## SERVICE INFO – LuK 0055

# ΒΔΜ LuK 415 0560 10

## Τροποποιημένος δακτύλιος αισθητήρα

Κατασκευαστής:	Ford
Μοντέλο:	Transit
Έτος μοντέλου:	2006 –
Κινητήρας:	3,2 TDCi
ΒΔΜ Luk:	415 0560 10

Εικόνα 1: Έκδοση έως 03/2012

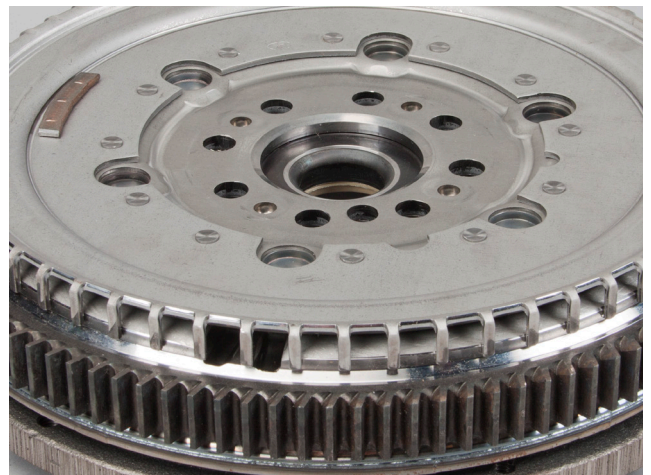
Στα πλαίσια της συνεχούς εξέλιξης των προϊόντων μας, ο δακτύλιος αισθητήρα και η διάταξη ρουλεμάν του βολάν διπλής μάζας (ΒΔΜ) 415 0560 10 έχει τροποποιηθεί.

Η εικόνα 1 παρουσιάζει τη διαμόρφωση ΒΔΜ που χρησιμοποιείται σε οχήματα έως ημερομηνία παραγωγής 03/2012. Η εικόνα 2 παρουσιάζει ένα ΒΔΜ όπως τοποθετείται σε οχήματα από 04/2012, το οποίο από τότε διατίθεται ως ανταλλακτικό.

Ο δακτύλιος αισθητήρα νέας γενιάς διαφέρει από τον προηγούμενο σε ό, τι αφορά το μειωμένο πάχος υλικού και το διαφορετικό σχήμα δοντιών. Η χρήση ενός σφαιρικού ρουλεμάν στη θέση ενός ρουλεμάν τριβής παρατείνει επίσης τη διάρκεια ζωής του ΒΔΜ.
